Mission régionale d'autorité environnementale
BOURGOGNE - FRANCHE - COMTÉ

**Avis de la Mission Régionale d'Autorité environnementale
de Bourgogne-Franche-Comté
concernant le projet de parc photovoltaïque au sol
sur la commune de Charcenne (70)**

N° 008061/A P

Figure 3 : Carte des aires d'étude (source : dossier)

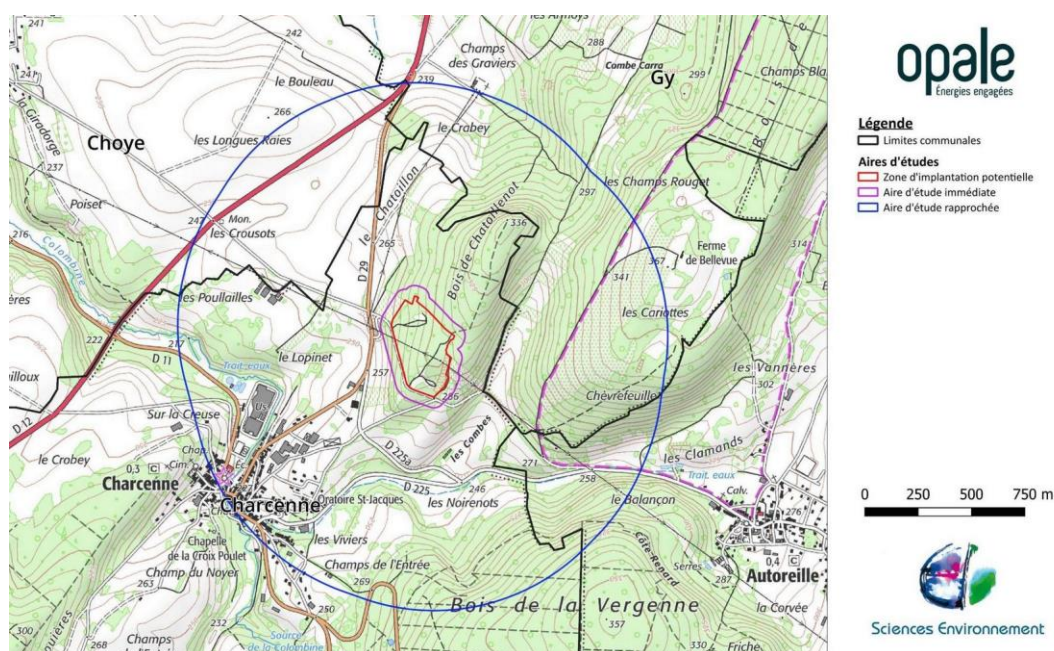
Compte tenu des sensibilités du projet, l'AEI semble sous-dimensionnée. Sa délimitation doit s'appuyer sur la nature des habitats et enjeux faunistiques potentiellement présents sur le site

La MRAe recommande d'étendre l'aire d'étude immédiate afin de prendre en compte la représentativité des habitats.
